DODATEK Č. 4 KE SMLouvĚ O DíLO „PARKOVACÍ DŮM POLNÍ“

spolu uzavírají tento Dodatek č. 4 (dále jen „Dodatek“) ke smlouvě o dílo na Parkovací dům Polní, č. smlouvy objednatele: 20000191, č. smlouvy zhotovitele: DZ 20010089/Mi, ve znění předcházejících dodatků (dále jen „SoD“), která byla výše uvedenými smluvními stranami uzavřena dne 5. 5. 2020 dle zákona č. 89/2012 Sb., občanský zákoník, v platném znění.

Parkovací dům Polní – Rekapitulace ZBV dodatek k SoD č.4

CHYBĚJÍCÍ STOŽÁRY VO

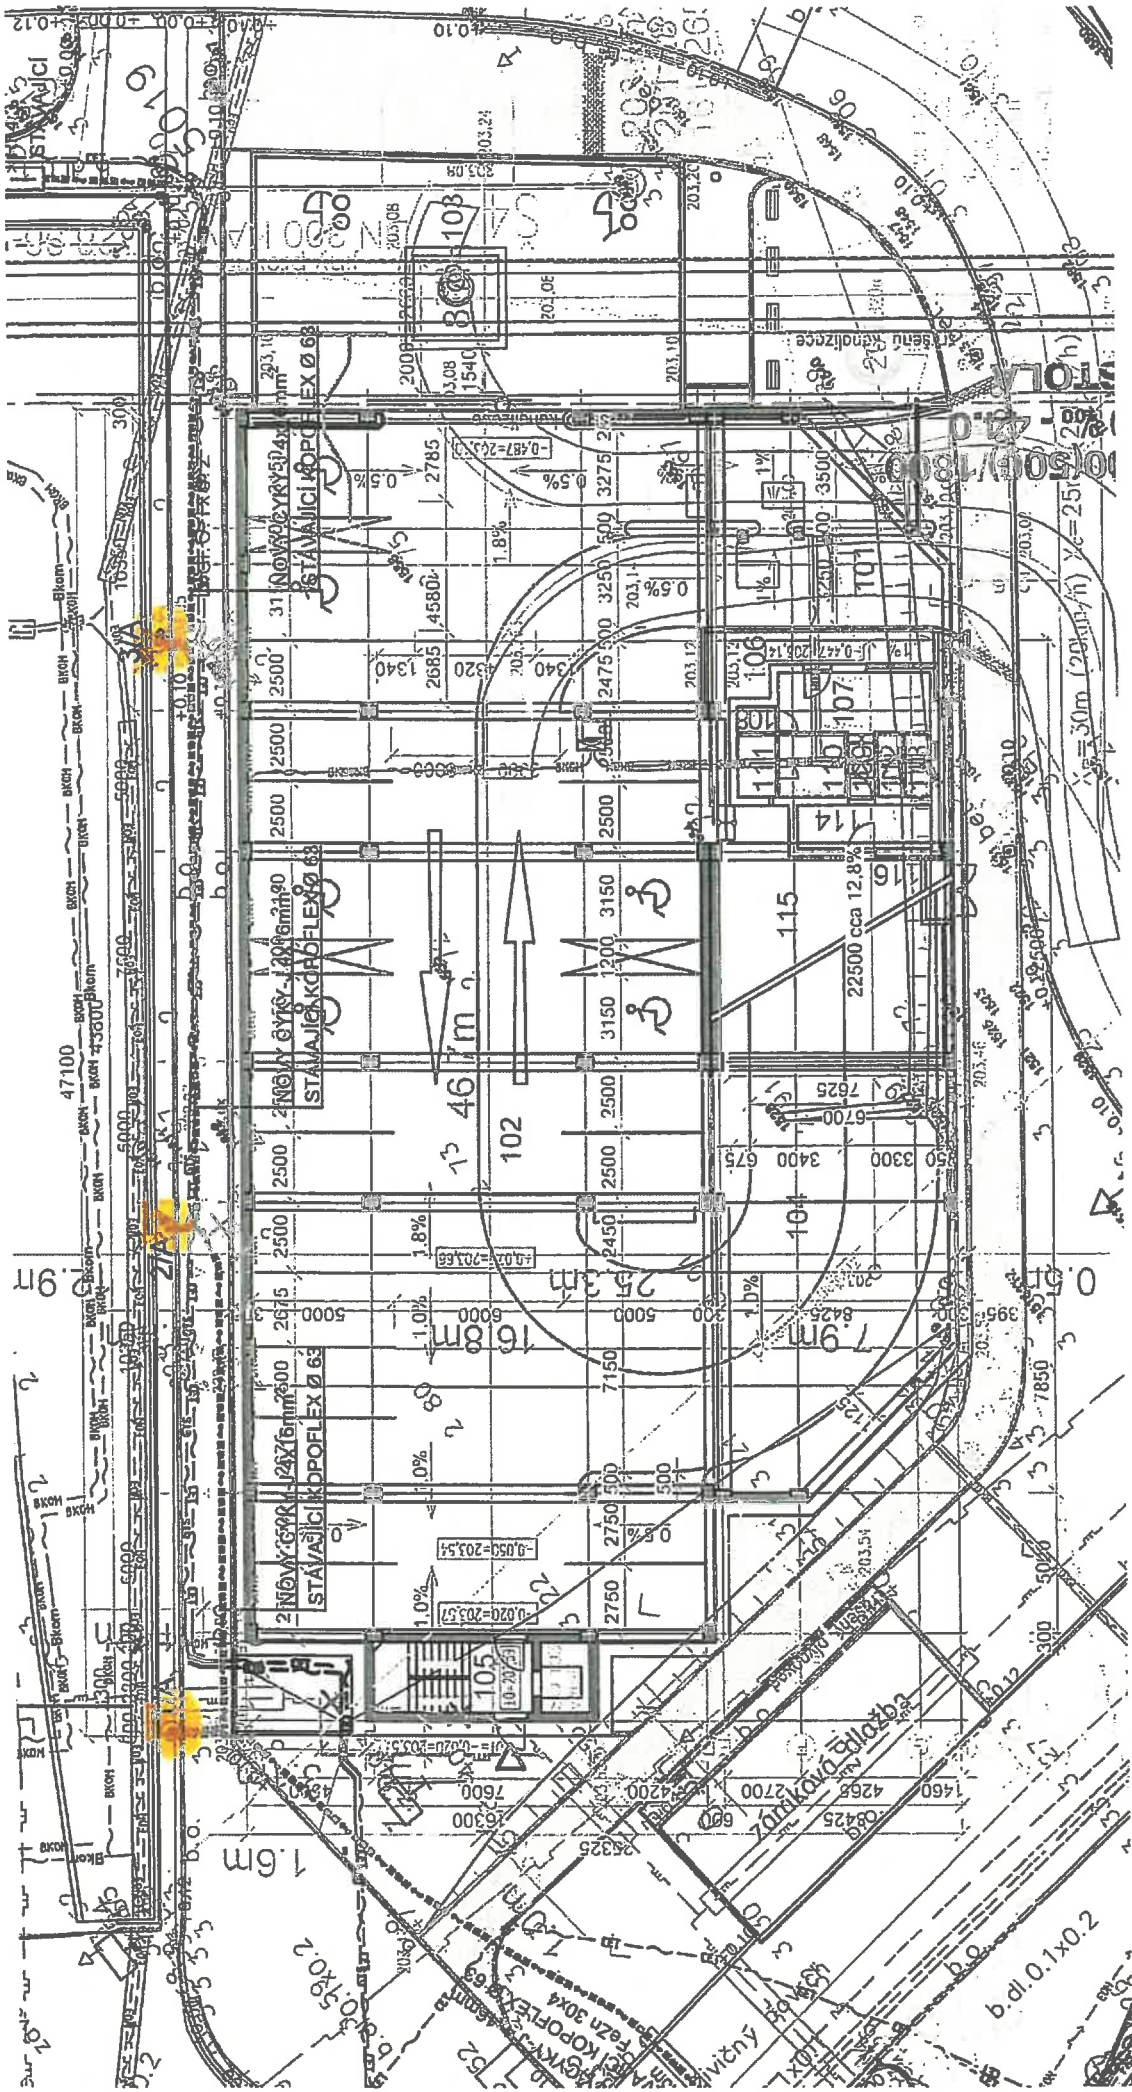
V PD jsou zakresleny 3 ks sadových stožárů veřejného osvětlení. VV neobsahuje stožár, které tento ZL doplňuje, protože původní nebylo možné opětovně použít.

CHYBĚSÍČI PŮHYBOVÁ ČÍPULA

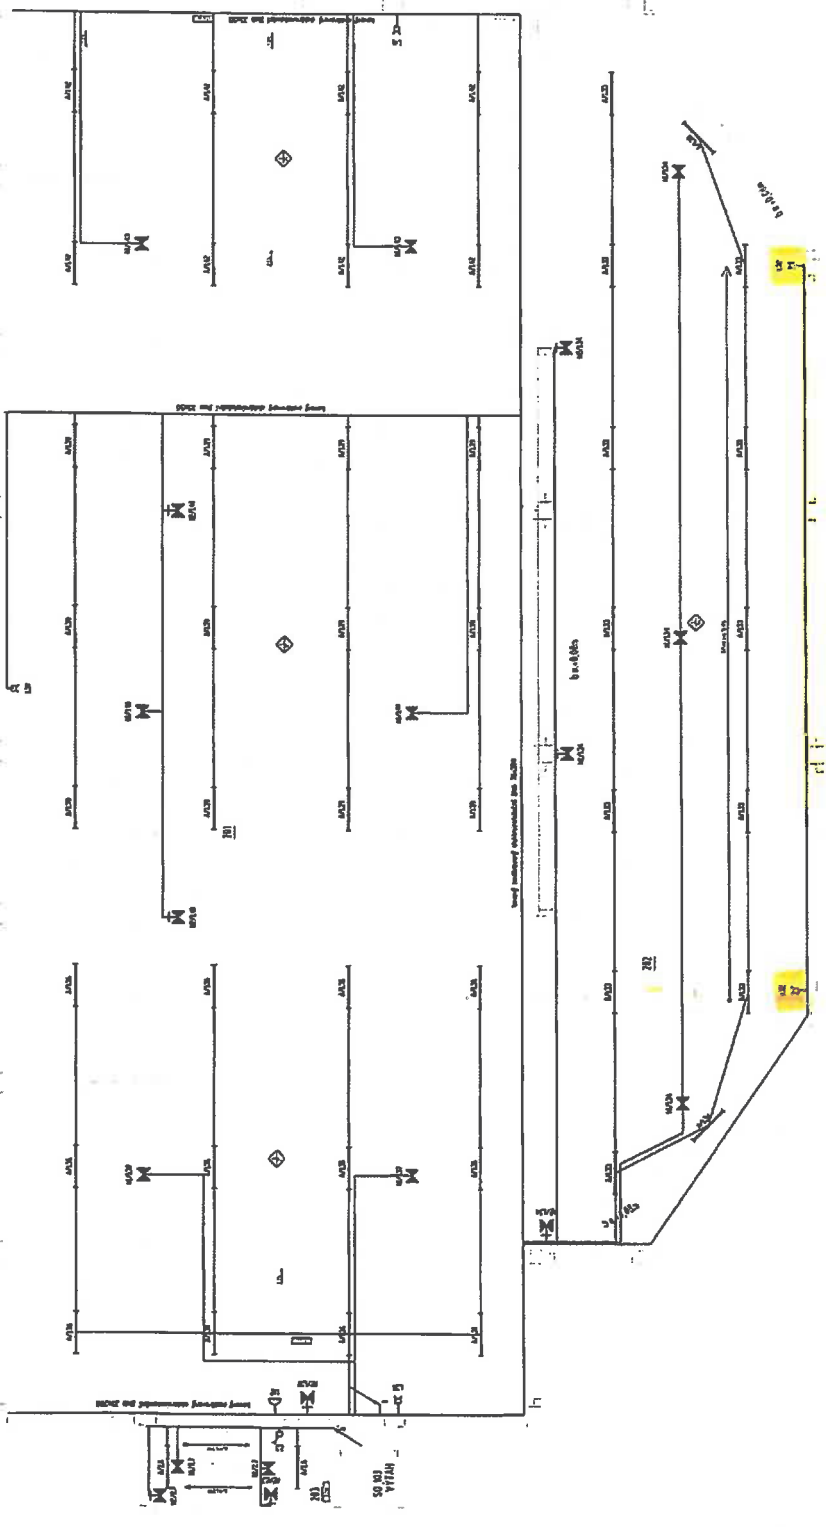
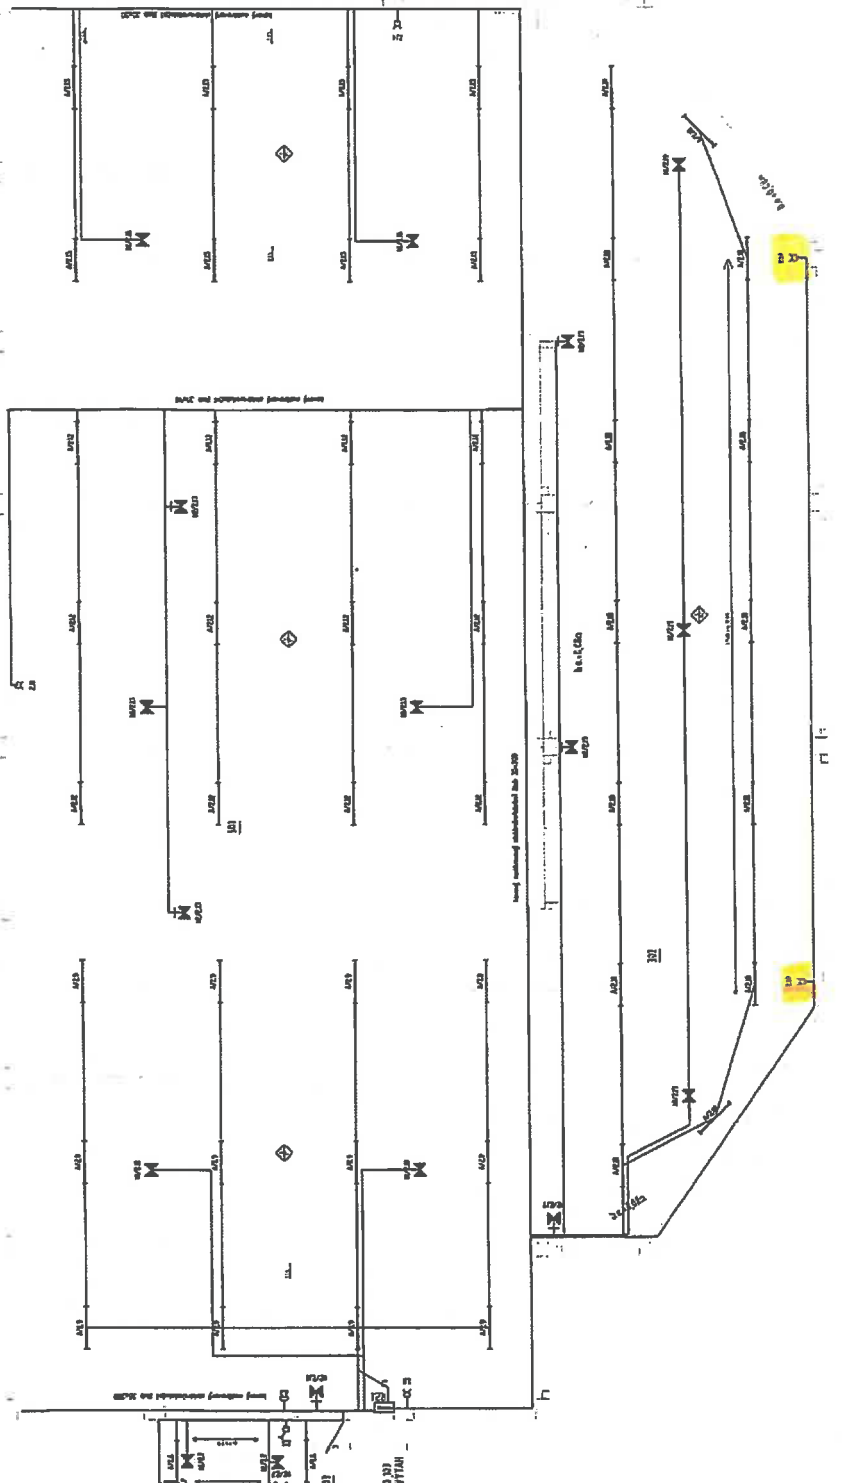
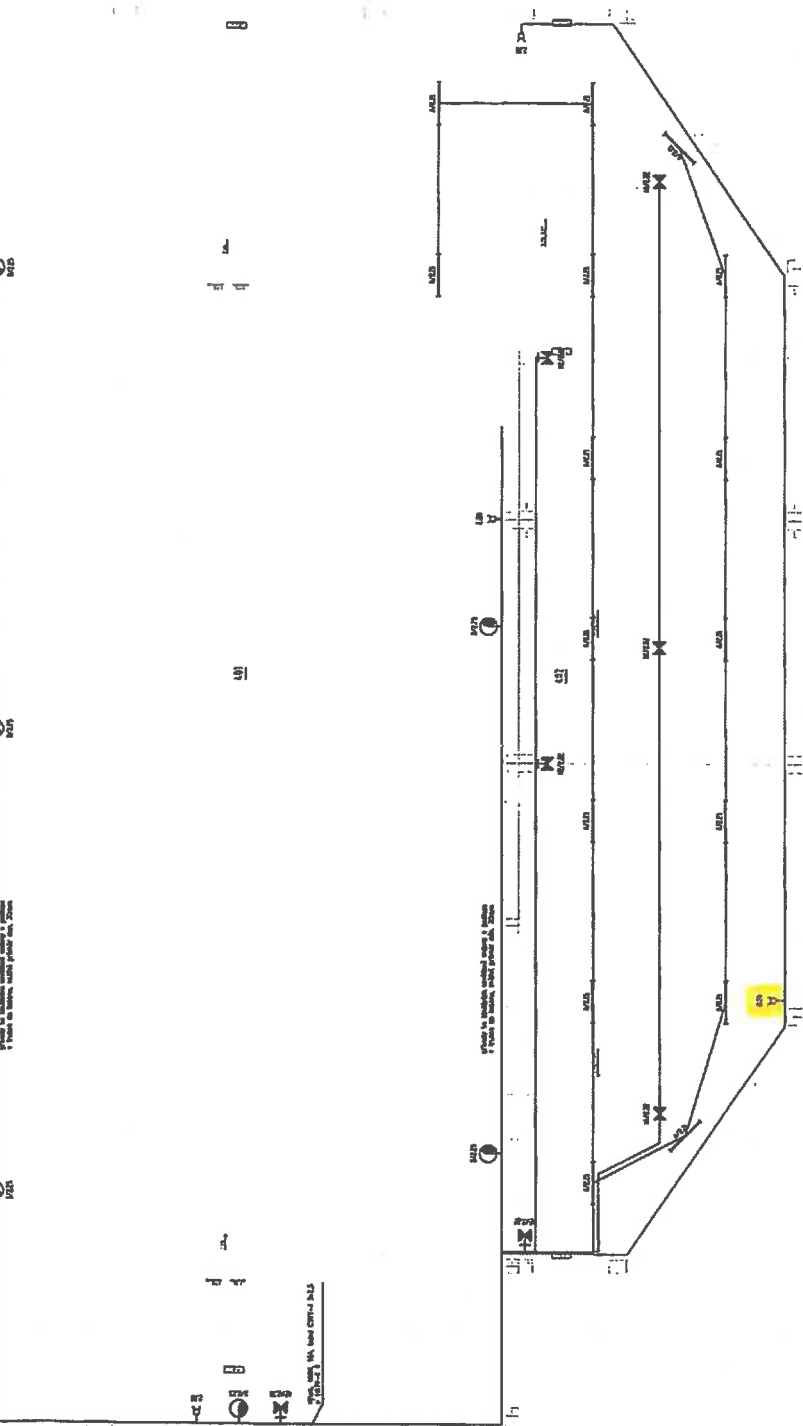
Projekt předepisuje celkem 17 ks pohybových čidel na rampách. Ve VV je uvedených jen 12 ks, chybí 5 ks, které tento ZL doplňuje.

SPRCHOVÁ VANUČKA

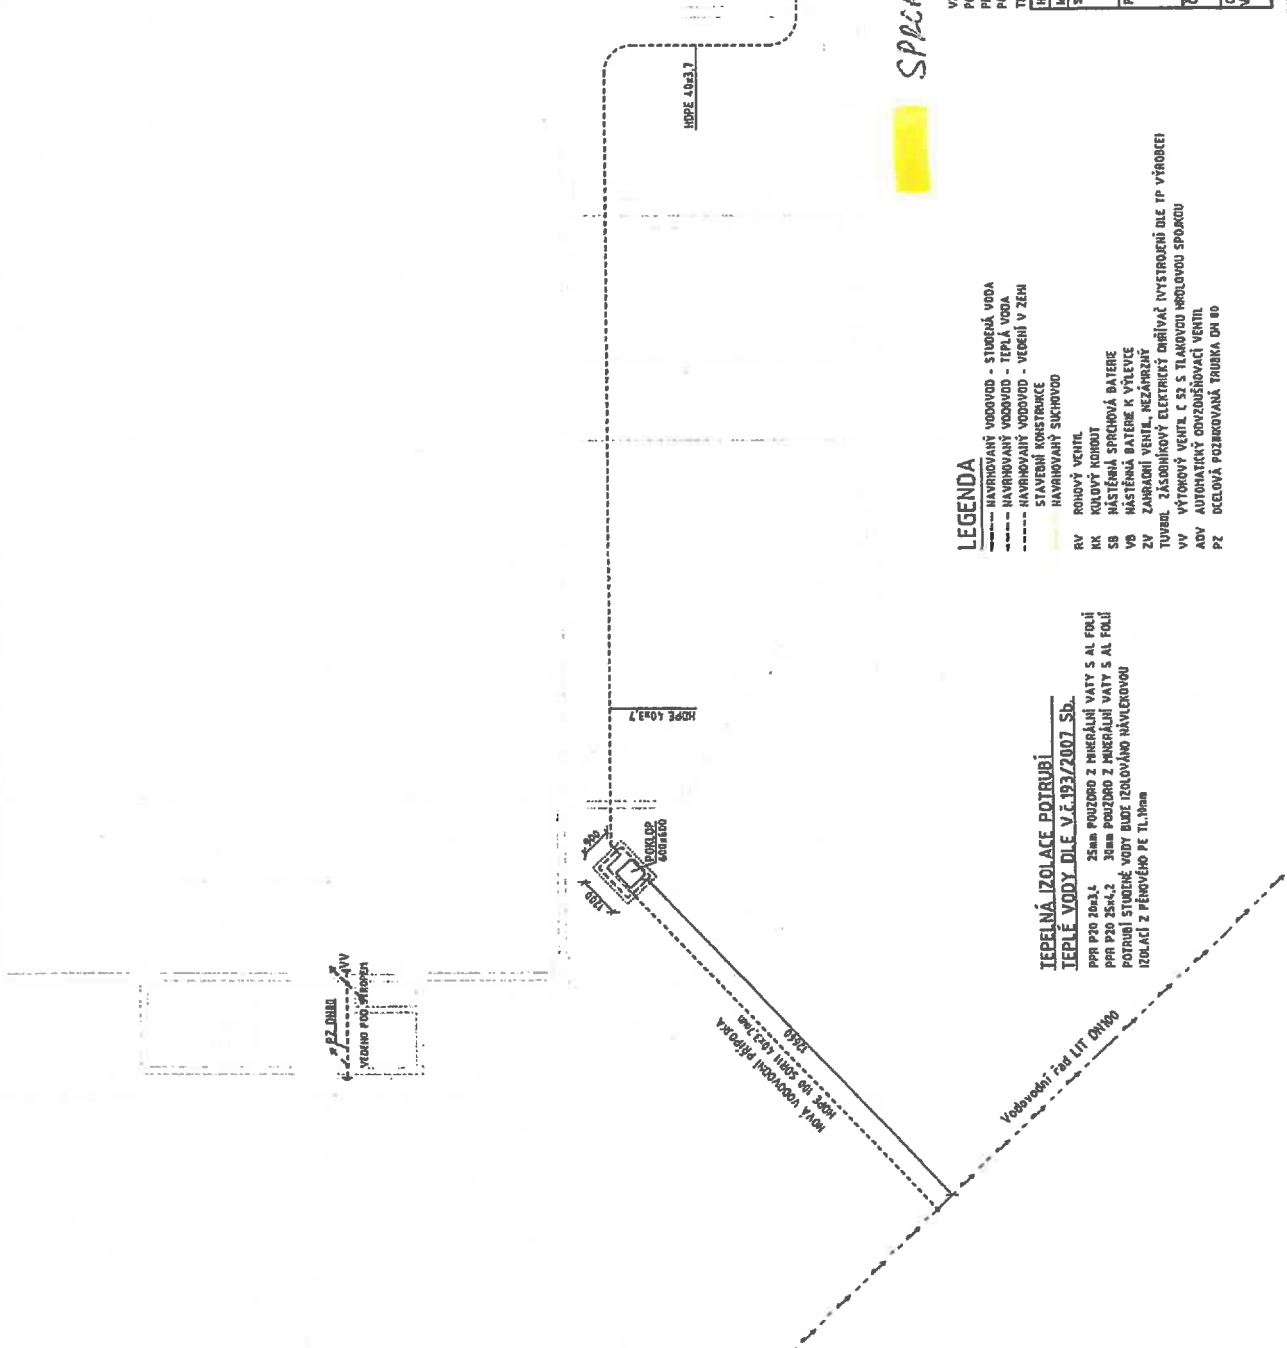
V PD je zakreslená sprchová vanička, kterou tento ZL doplňuje.

NEZÁRIZOVANÝ VENTIL

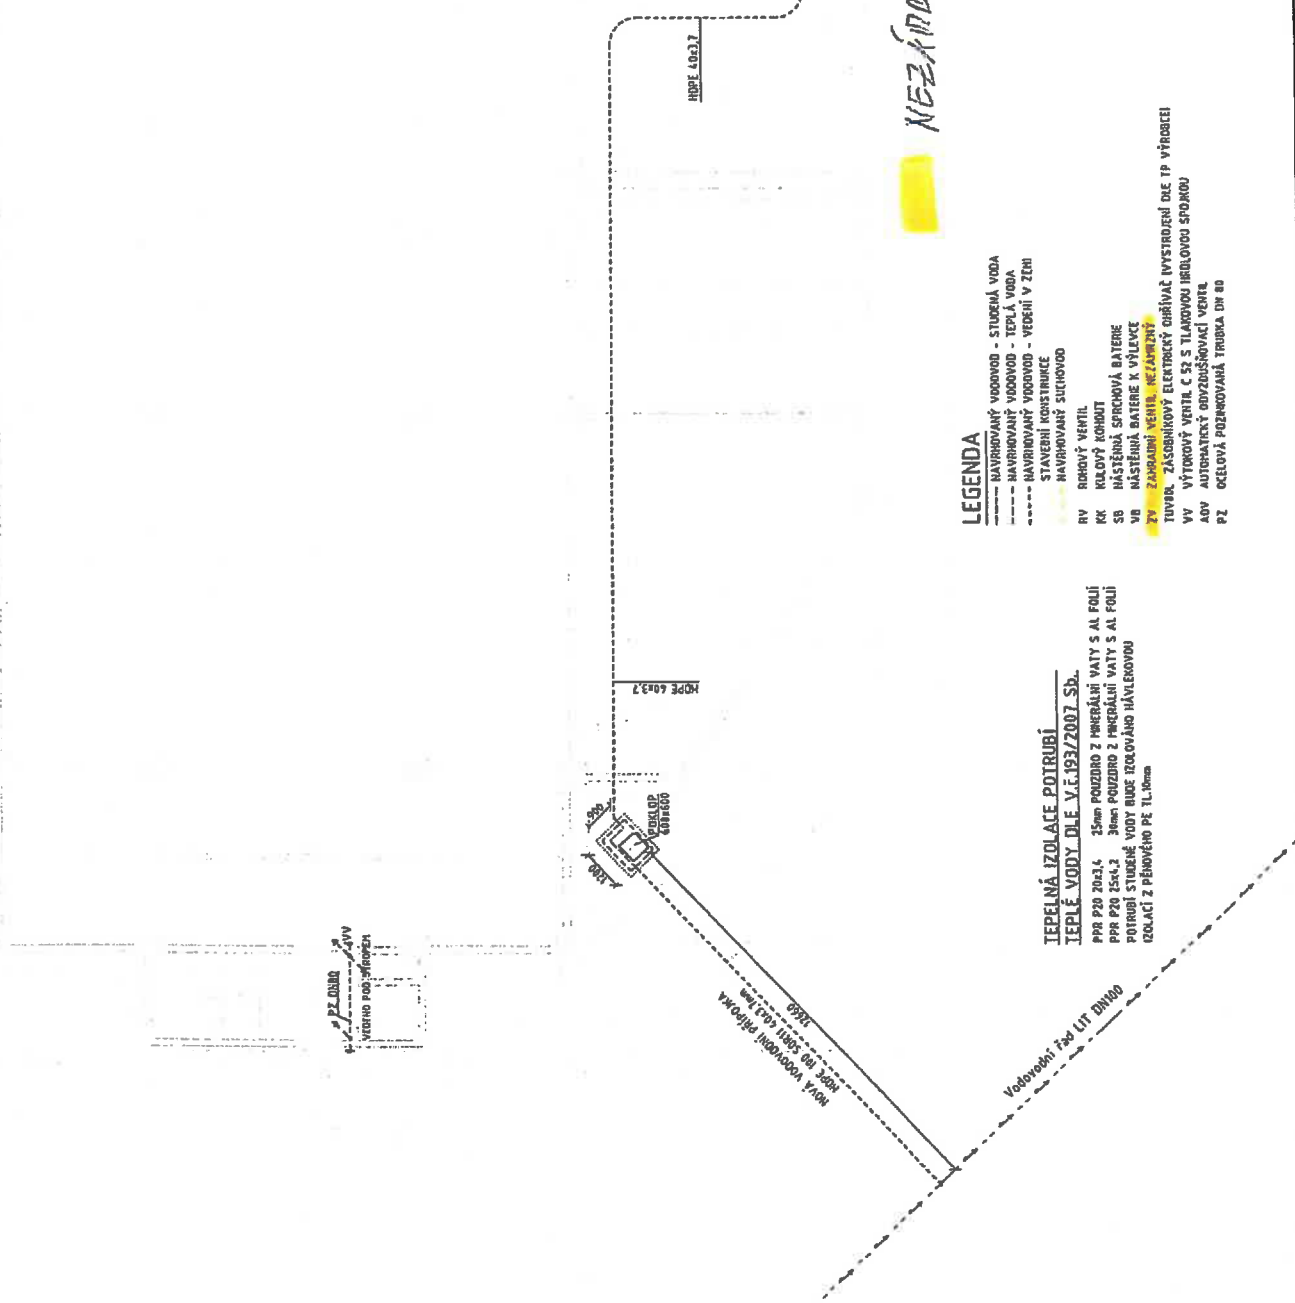
PD předepíše zahradní ventil nezámrný, v rozpočtu je uveden obyčejný kohout kulový zahradní.
